PRÉFECTURE DE L'HÉRAULT**LIGNE NOUVELLE MONTPELLIER PERPIGNAN**

Enquête publique préalable à la déclaration d'utilité publique de la première phase entre Montpellier et Béziers sur les communes de Béziers, Cers, Villeneuve-les-Béziers, Montblanc, Castelnau-de-Guers, Montagnac, Pinet, Pomérols, Bessan, Florensac, Saint-Thibéry, Fabrègues, Lattes, Montpellier, Saint-Jean-de-Védas, Villeneuve-lès-Maguelone, Balaruc-le-Vieux, Gigan, Bouzigues, Loupian, Mèze, Poussan, Villeveyrac et à la mise en compatibilité du plan local d'urbanisme des communes de Bessan, Béziers, Cers, Florensac, Lattes, Mèze, Montpellier, Pinet, Pomérols, Poussan, Saint-Jean-de-Védas, Saint-Thibéry, Villeneuve-lès-Béziers et Villeneuve-lès-Maguelone par SNCF Réseau

PROCÈS-VERBAL DE SYNTHÈSE

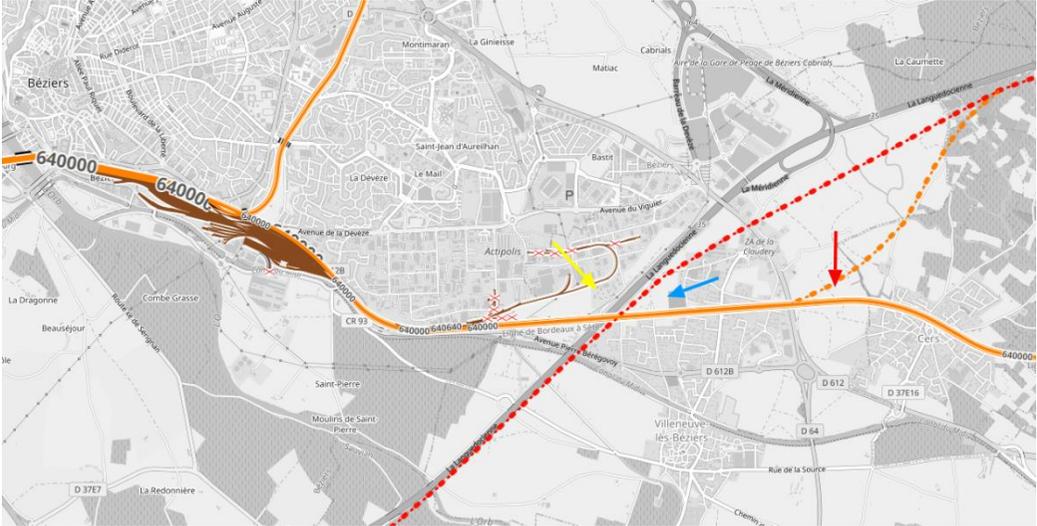
@589	Luc Montpellier	<p>, le projet de gare TGV de Beziers-est ne me semble pas adaptée.</p> <p>En effet si ces gares excentrées permettent un gain de temps (modéré) pour les voyageurs qui restent à bord des trains (pour un Paris-Barcelone par exemple), celles-ci ajoutent du temps de trajet à ceux qui rejoignent l'ouest de l'Hérault.</p> <p>... Cette gare est située au beau milieu de nulle part, elle peut être avantageuse pour les automobilistes, mais pas pour le reste des usagers du train., d'autant qu'elle implique par ailleurs d'artificialiser encore un peu plus un espace naturel ou agricole. La rupture de charge semble inévitable, admettons, mais mettre cette gare dans un endroit qui n'est pas relié à un transport en commun de masse (tram, BHNS ou TER) me paraît inadéquat. Il serait possible d'envisager cette gare dans la phase 2 (mais sa planification doit être décidée en amont de la phase 1) soit entre CERS et VILLENEUVE-LES-BEZIERS à l'intersection de la ligne classique, soit au niveau de l'actuel point kilométrique 95 à VILLENEUVE-LES-BEZIERS toujours à l'intersection de la ligne classique mais en longeant l'A9 et avant de croiser le canal du midi ou bien côté Actipolis. Ces deux solutions implique la création d'une halte TER supplémentaire ou le déplacement de celle de Cers.</p>
